東海第二発電所

標準応答スペクトルを考慮した地震動評価について
(コメント回答: 既往の地震動評価の
見直し要否に係る検討)

令和4年12月2日

審査会合コメントリスト

① K-NET港町観測点の基盤相当面位置をEL.-655m(V_s 938m/s)とした場合との比較 (敷地の標高依存式に基づき, EL.-655m 位置における物性値を再設定)

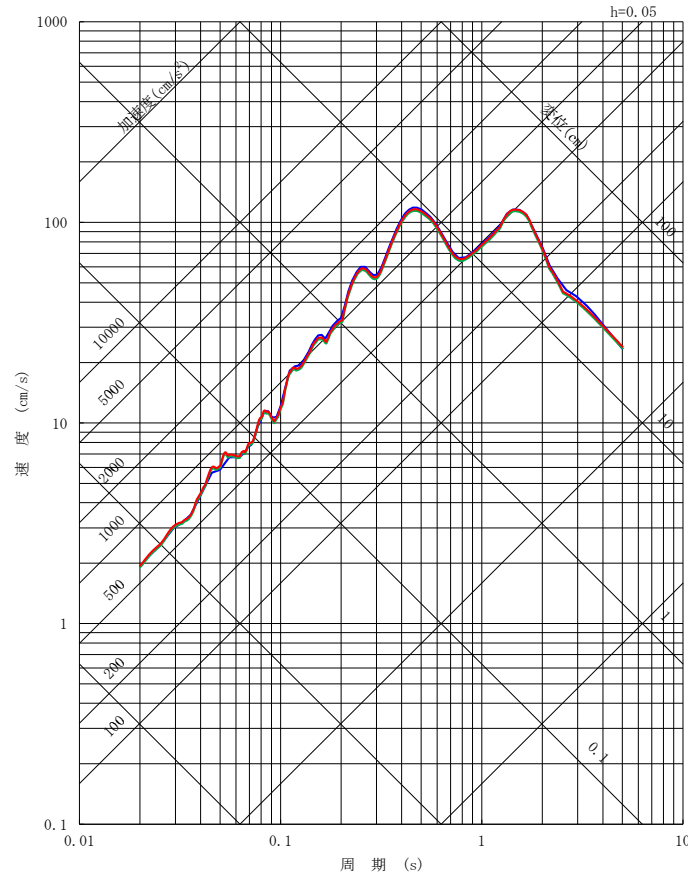
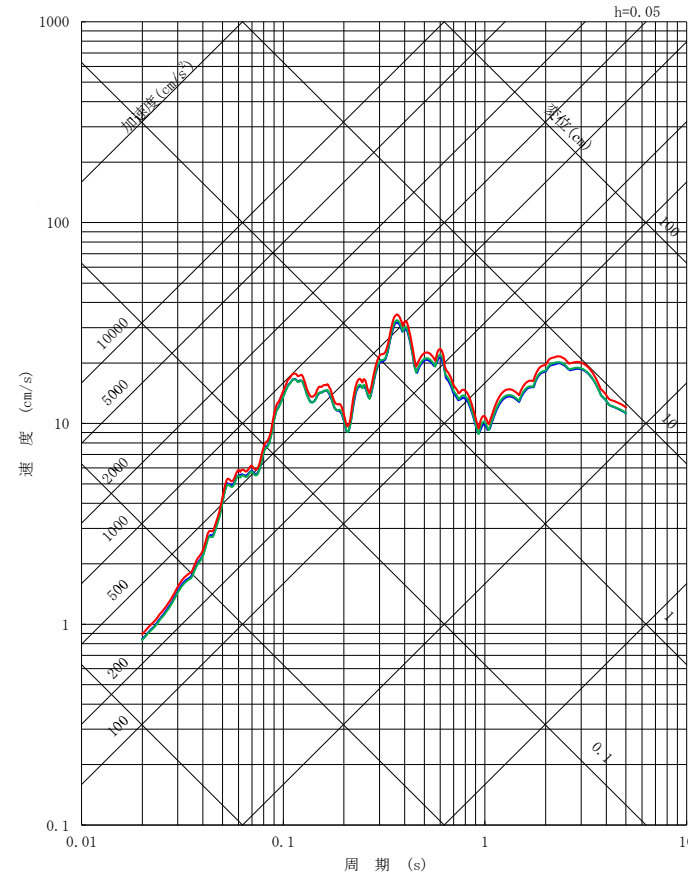
No.	日付	回次	内容	回答概要	該当箇所
1	令和4年 6月10日	第1053回 審査会合	<ul style="list-style-type: none"> ・留萌波の検討については、検討に用いる地盤モデルの選定も含めて、基準地震動Ss-31の見直しの要否について検討すること。 ・その際、標準応答スペクトル用地盤モデルを用いた留萌波の検討については、標高-655mの位置のVsを947m/sとして評価した結果について提示した上で、どのような考え方で地震動を評価するのか説明すること。 	<ul style="list-style-type: none"> ・留萌波の検討については、既許可審査における検討経緯を踏まえ、標準応答スペクトルの取入れに伴う基準地震動Ss-31(留萌波)の位置づけを整理した上で、基準地震動Ss-31の見直しの要否について検討している。 ・今回、標準応答スペクトルの取入れに伴い新たに地盤モデルを設定したとしても、既許可審査における留萌波の検討に用いた地盤モデル(留萌用地盤モデル)とは地盤モデル設定の着眼点が異なることから、留萌用地盤モデルを用いて策定した基準地震動Ss-31を見直す必要はない。 ・念のため、標準応答スペクトル用地盤モデルを用いて留萌波の評価を行った場合についても検討しているが、留萌用地盤モデルによる評価結果とほぼ同等となることを確認している。 	<ul style="list-style-type: none"> ・P18~21 ・P58~66

参考検討結果①(佐藤他(2013)に対しはざとり解析の不確かさ等及び敷地の地盤特性を考慮した地震動を標準応答スペクトル用地盤モデルに入力した結果)は, 留萌用地盤モデルに入力した結果とほぼ同等であることを確認した。
